島根原子力発電所 2号炉 審査資料

EP-068改15(説5)

島根原子力発電所 2号炉

(コメント回答)

図 1 浸水防護重点化範囲内に設置する海域と接続する低耐震クラスの機器及び配管への浸水対策

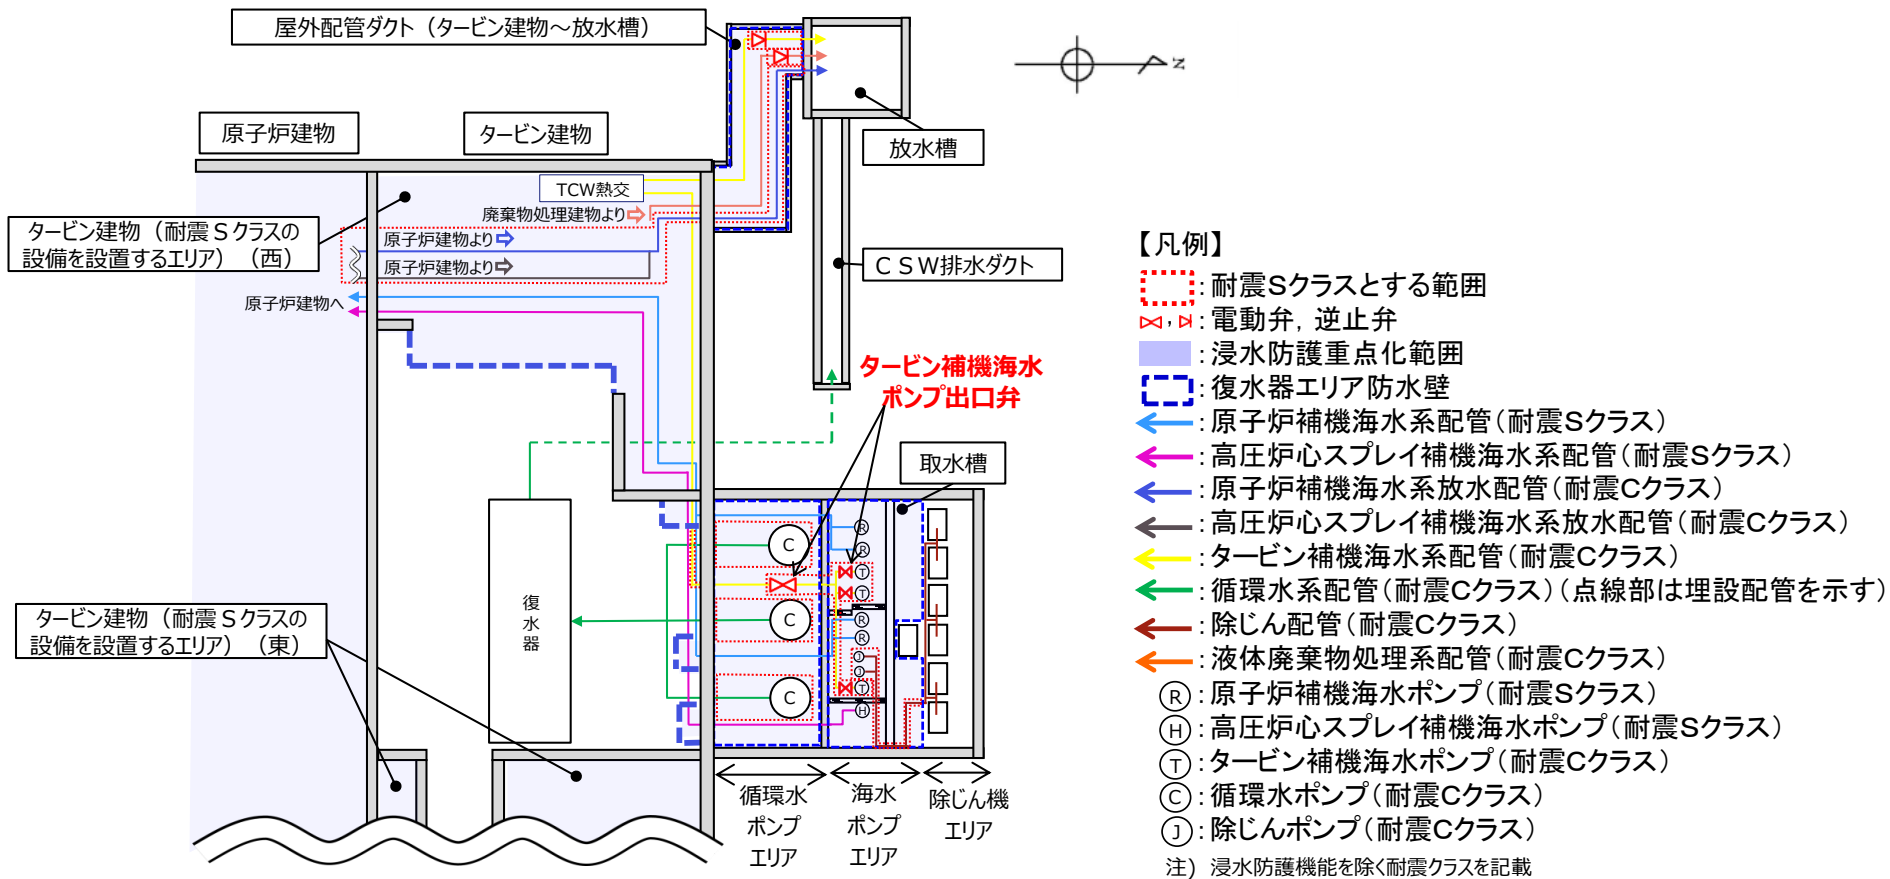
タービン補機海水ポンプ出口弁を設置するインターロックをMS-1相当に位置付けて他条文で説明する方針について、施設に求められる安全機能と閉止できなかった場合の影響の観点も踏まえてどのような設計を行う方針であるかが明確になるよう説明すること。

- タービン補機海水ポンプ出口弁の弁閉止インターロックは、耐津波設計においてタービン建物（耐震 S クラスの設備を設置するエリア）及び取水槽循環水ポンプエリア（以下、「タービン建物等の浸水防護重点化範囲」という）への津波の流入を防止する浸水防止設備であり、浸水防止機能を有している。
- タービン補機海水ポンプ出口弁を含む第 5 条（津波による損傷の防止）における浸水防護重点化範囲内に設置する海域と接続する低耐震クラスの機器及び配管への浸水対策を図 1 に示す。

図2 浸水防護重点化範囲内の耐震Sクラスの設備の位置

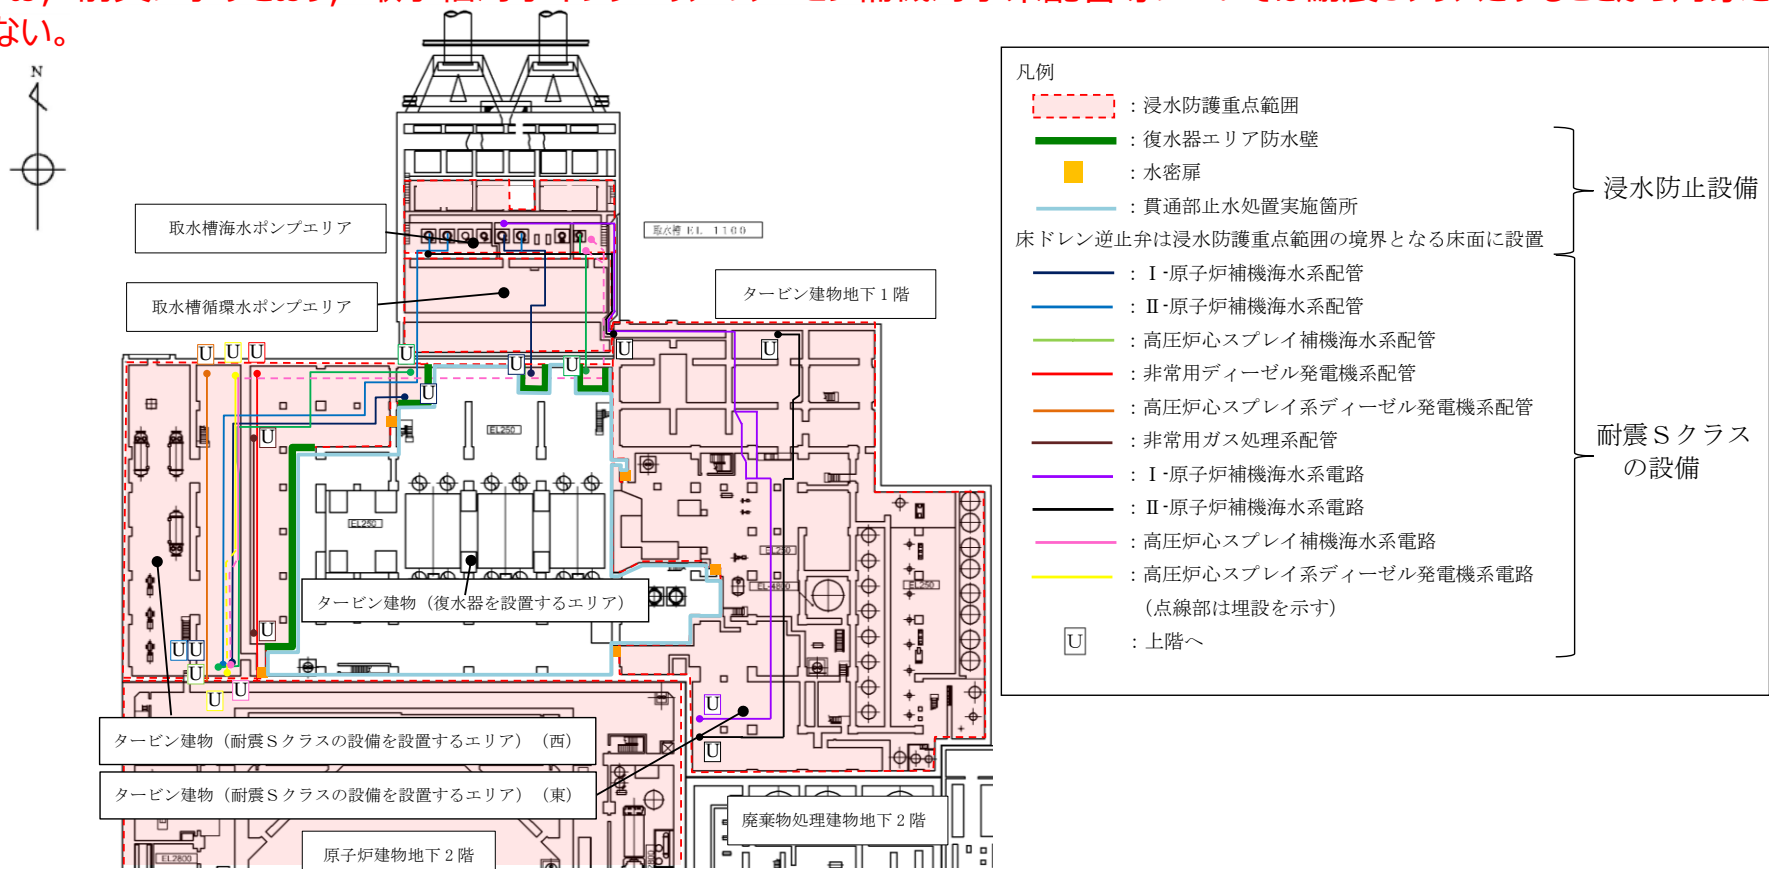
タービン補機海水ポンプ出口弁の弁閉止インターロックが機能しない場合、以下のエリアに津波が流入し、図2に示す設備が浸水することになるため、その場合の設備への影響について確認する。

海域活断層から想定される地震による津波の取水槽における入力津波高さはEL4.9mであり、保守的に、タービン建物等の浸水防護重点化範囲にEL4.9mまで津波が流入すると仮定したとしても、表2のとおり、第9条（溢水による損傷の防止等）に基づく浸水対策範囲未満であり、第5条（津波による損傷の防止）の防護対象である耐震Sクラスの設備の健全性に影響はない。
